時代の変化に伴う前提条件の変更を踏まえ 「歩行者動線」と「冬季対策」を中心に議論

第2回ワークショップを開催しました。

【第2回】新潟駅万代広場を考える市民ワークショップの意見のまとめ

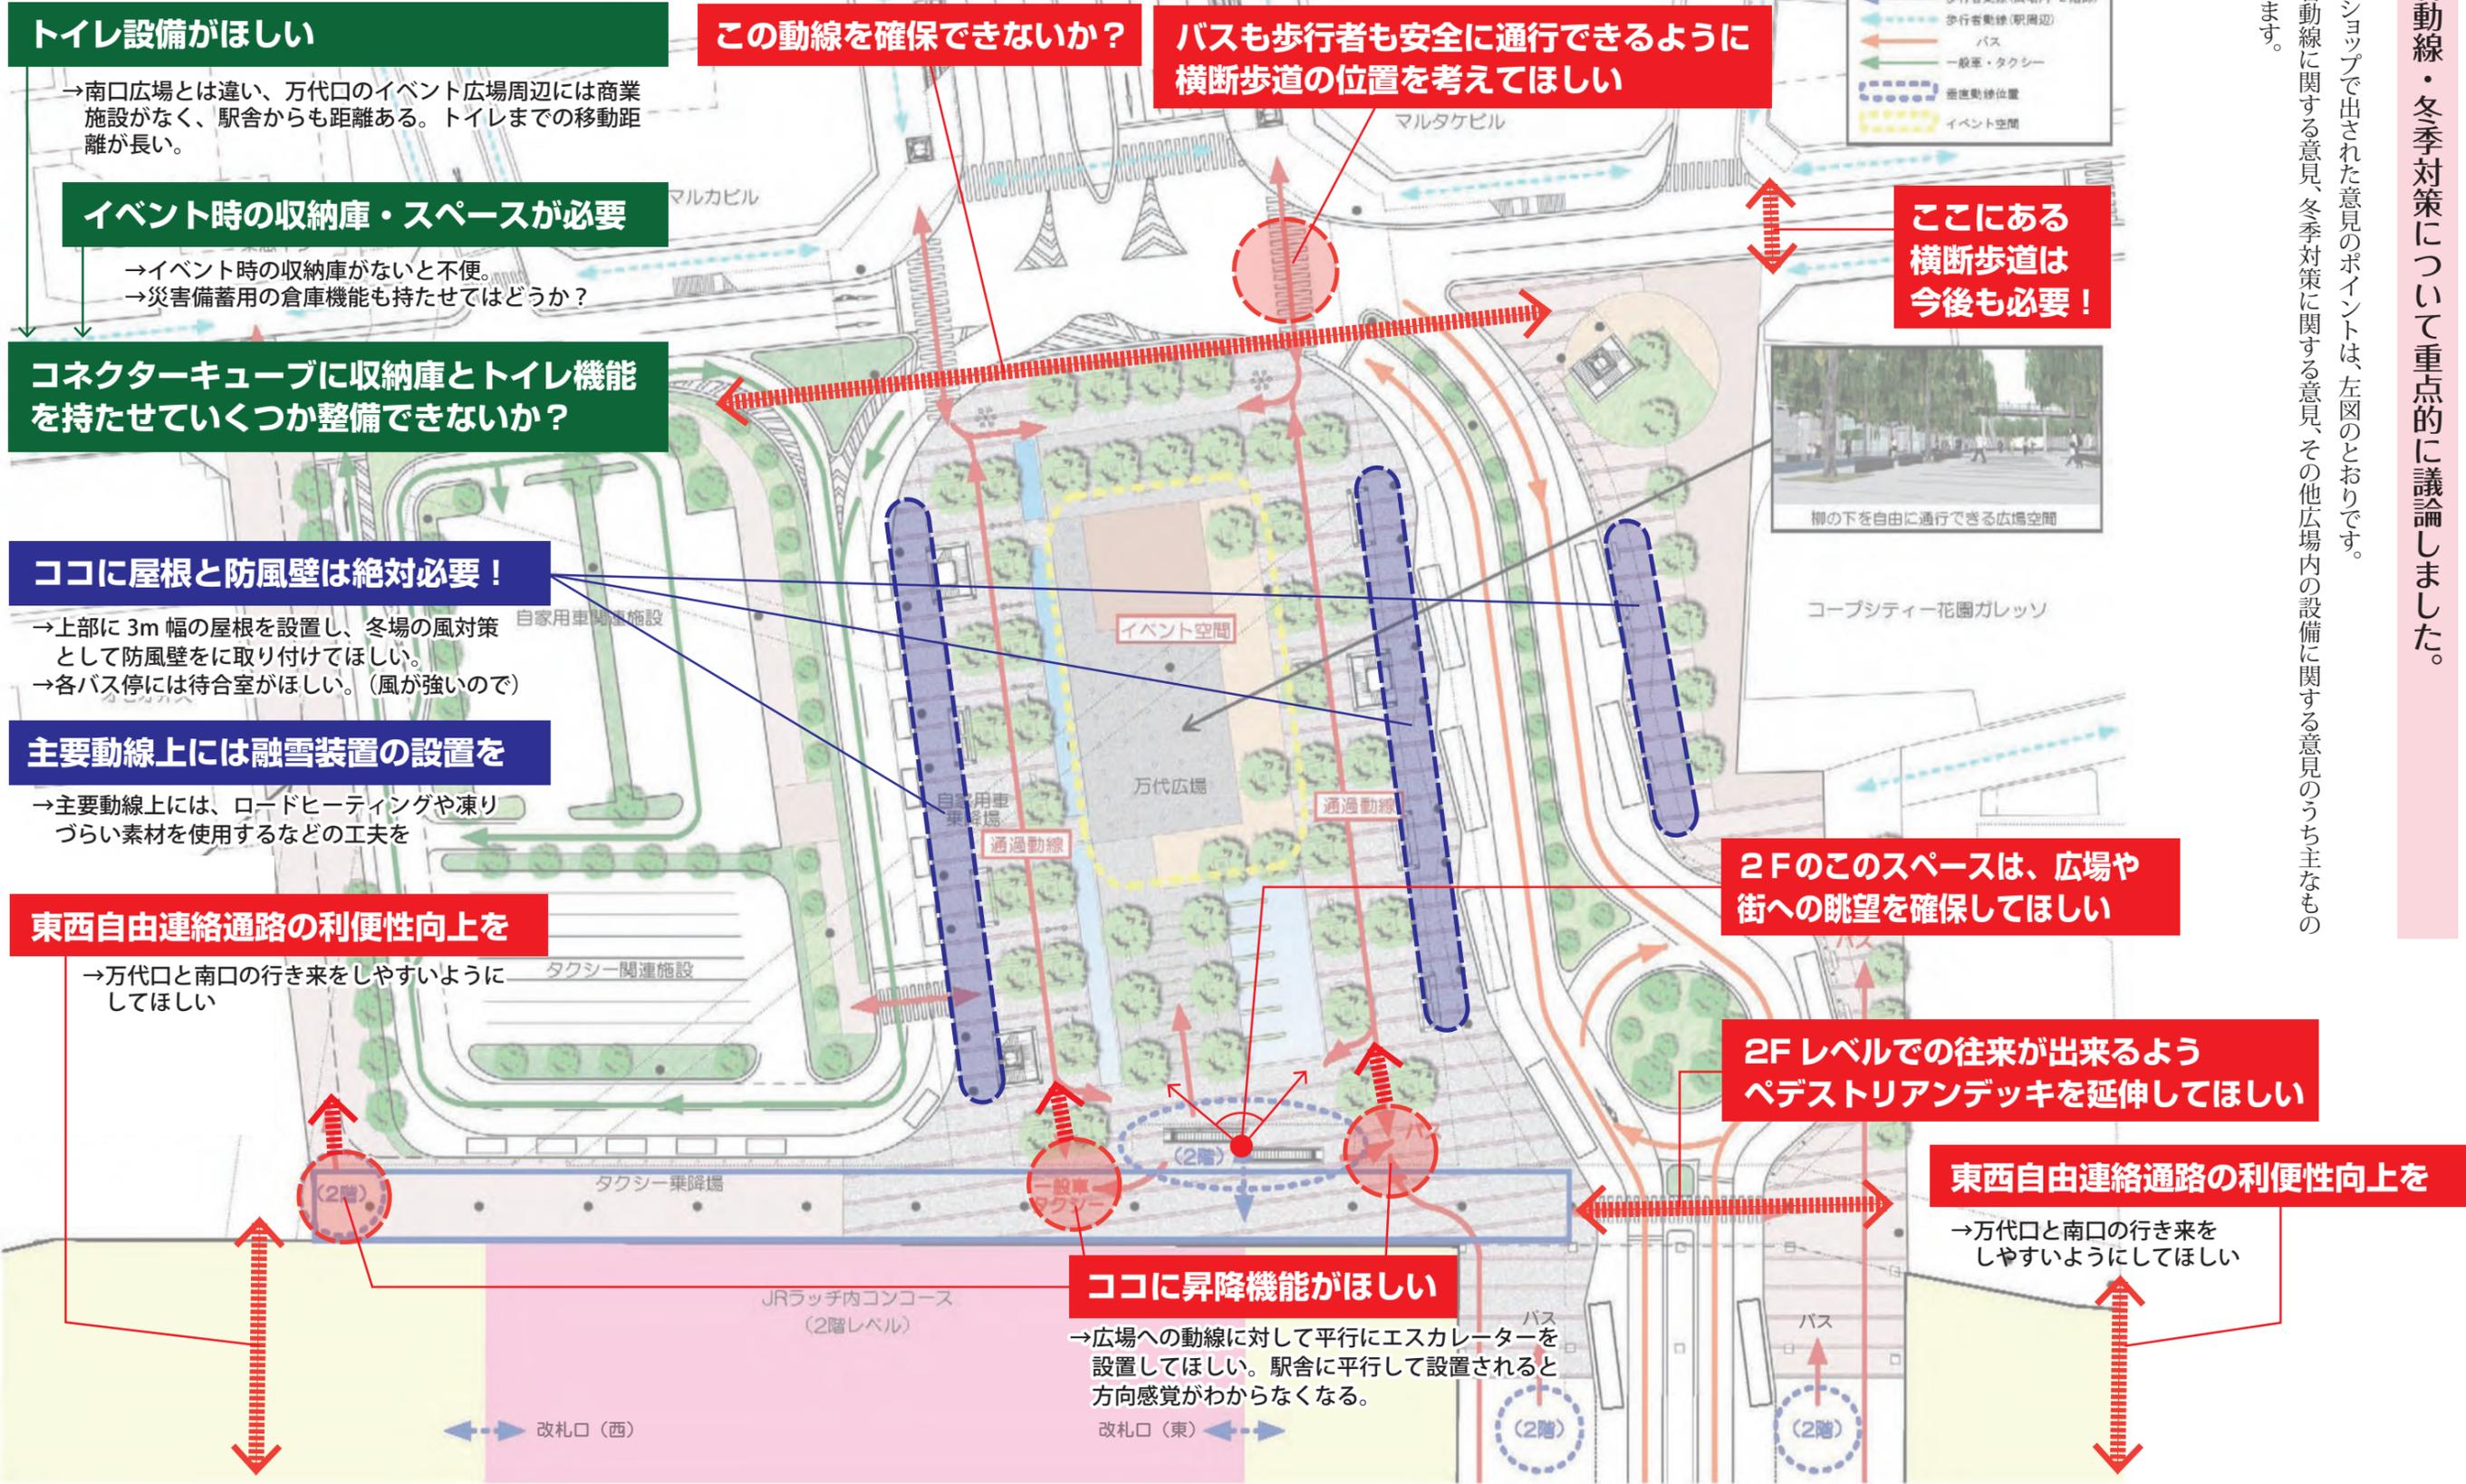
トイレ設備がほしい
 →南口広場とは違い、万代口のイベント広場周辺には商業施設がなく、駅舎からも距離ある。トイレまでの移動距離が長い。

イベント時の収納庫・スペースが必要
 →イベント時の収納庫がないと不便。
 →災害備蓄用の倉庫機能も持たせてはどうか？

コネクターキューブに収納庫とトイレ機能を持たせていくつか整備できないか？

ココに屋根と防風壁は絶対必要！
 →上部に3m幅の屋根を設置し、冬場の風対策として防風壁を取り付けてほしい。
 →各バス停には待合室がほしい。(風が強いので)

主要動線上には融雪装置の設置を
 →主要動線上には、ロードヒーティングや凍りづらい素材を使用するなどの工夫を

東西自由連絡通路の利便性向上を
 →万代口と南口の行き来をしやすいようにしてほしい

ココに昇降機能がほしい
 →広場への動線に対して平行にエスカレーターを設置してほしい。駅舎に平行して設置されると方向感覚がわからなくなる。

東西自由連絡通路の利便性向上を
 →万代口と南口の行き来をしやすいようにしてほしい

この動線を確保できないか？

バスも歩行者も安全に通行できるように横断歩道の位置を考えてほしい

ここにある横断歩道は今後も必要！

2Fのこのスペースは、広場や街への眺望を確保してほしい

2Fレベルでの往来が出来るようペDESTリアンデッキを延伸してほしい

東西自由連絡通路の利便性向上を
 →万代口と南口の行き来をしやすいようにしてほしい
